CAAC  
适 航 指 令

编号: CAD1997-B146-05R1

一. 标题: Honeywell 公司 ALF502 系列和 LF507 系列涡扇发动机

**图1**

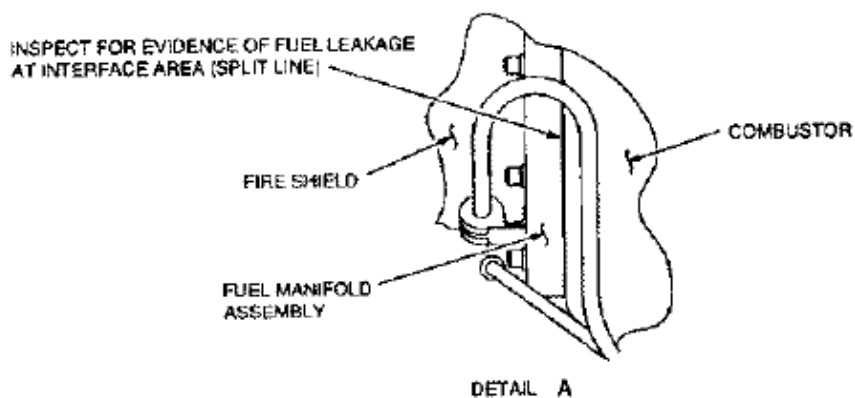
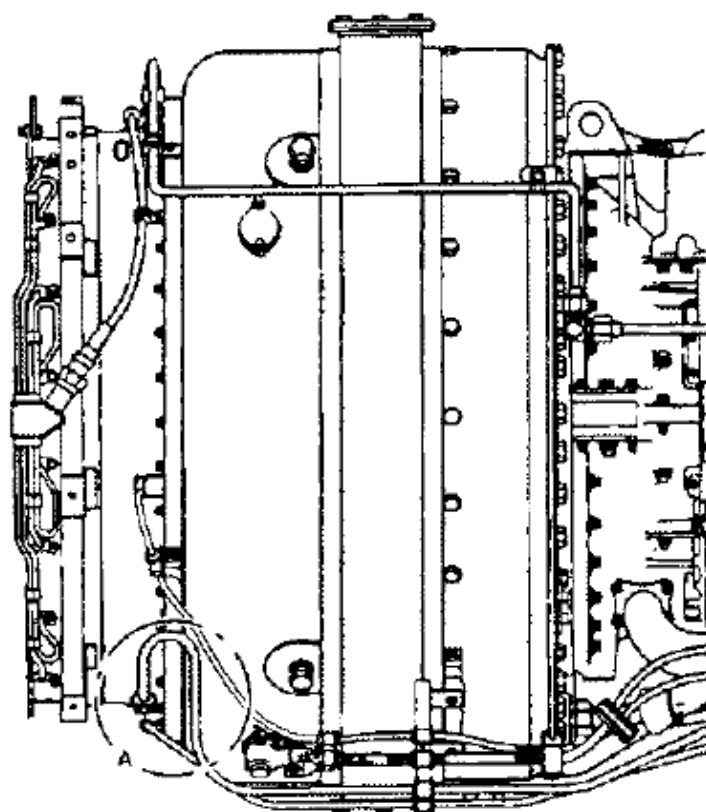
（2）在发动机工作时，检查燃油总管组件到防火墙区域（fire shield interface area）（见本指令图1）的燃油泄漏，不允许存在任何泄漏。

(5) 检查燃油总管组件到防火墙区域（见本指令图1）的燃油泄漏，不允许存在任何泄漏。

(3) 如果发现泄漏，关断发动机并用经CAAC批准的可用燃油总管组件更换。

(6) 如果发现泄漏，用经CAAC批准的可用燃油总管组件更换。
